ФЕДЕРАЛЬНОЕ АГЕНТСТВО ВОЗДУШНОГО ТРАНСПОРТА
(РОСАВИАЦИЯ)

П Р И К А З

О внесении изменений в приаэродромную территорию аэродрома гражданской авиации Новый Уренгой, установленную приказом Федерального агентства воздушного транспорта от 8 ноября 2023 г. № 1000-П

Перечень изменений, вносимых в приаэродромную территорию аэродрома гражданской авиации Новый Уренгой, установленную приказом Федерального агентства воздушного транспорта от 8 ноября 2023 г. № 1000-П

«Схема 4[1]

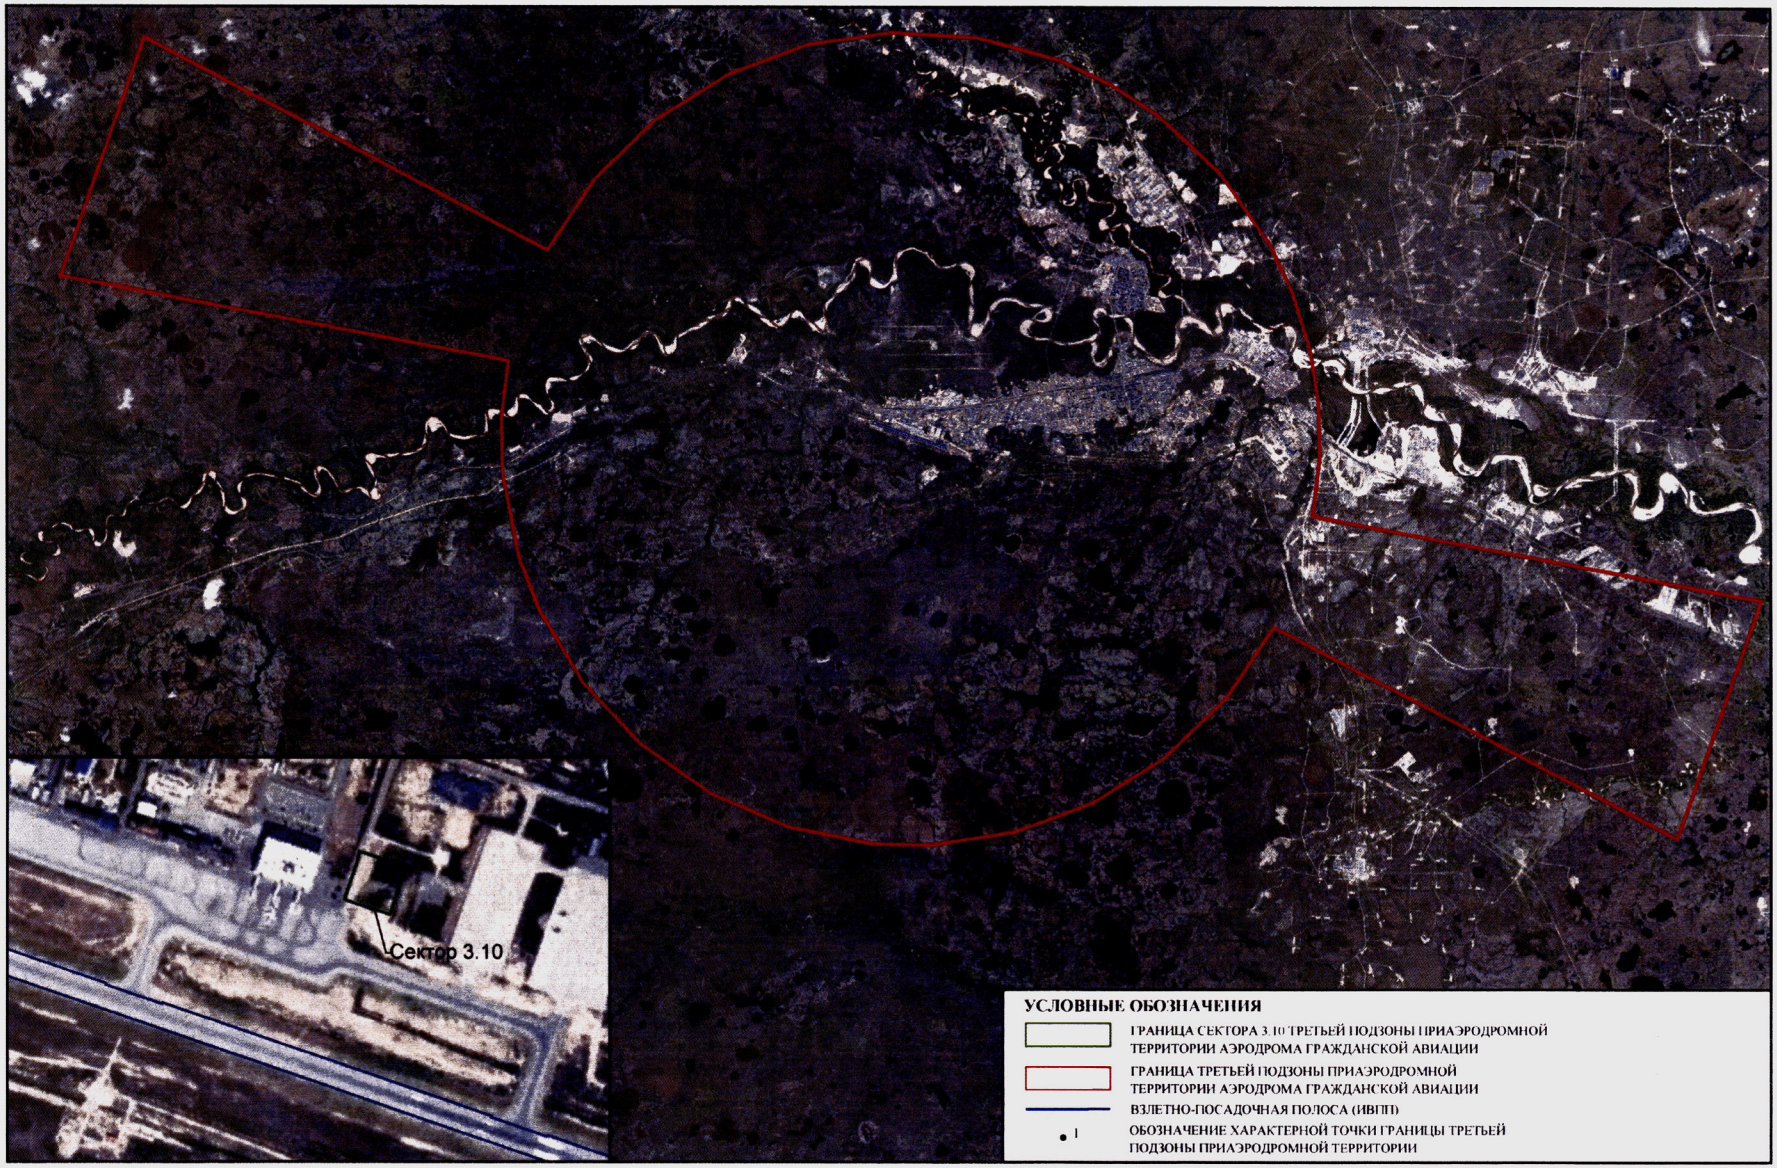
2) подпункт 7.5 изложить в следующей редакции:

«7.5. Графическое изображение границ третьей подзоны приаэродромной территории аэродрома гражданской авиации Новый Уренгой приведено на схемах 4, 4^1.»;

3) подпункт 7.5 дополнить схемой 4^1 следующего содержания:

Сектор 3.10
УСЛОВНЫЕ ОБОЗНАЧЕНИЯ
ГРАНИЦА СЕКТОРА 3.10 ТРЕТЬЕЙ ПОДЗОНЫ ПРИАЭРОДРОМНОЙ ТЕРРИТОРИИ АЭРОДРОМА ГРАЖДАНСКОЙ АВИАЦИИ
ГРАНИЦА ТРЕТЬЕЙ ПОДЗОНЫ ПРИАЭРОДРОМНОЙ ТЕРРИТОРИИ АЭРОДРОМА ГРАЖДАНСКОЙ АВИАЦИИ
ВЗЛЕТНО-ПОСАДОЧНАЯ ПОЛОСА (ИВПП)
1
ОБОЗНАЧЕНИЕ ХАРАКТЕРНОЙ ТОЧКИ ГРАНИЦЫ ТРЕТЬЕЙ ПОДЗОНЫ ПРИАЭРОДРОМНОЙ ТЕРРИТОРИИ
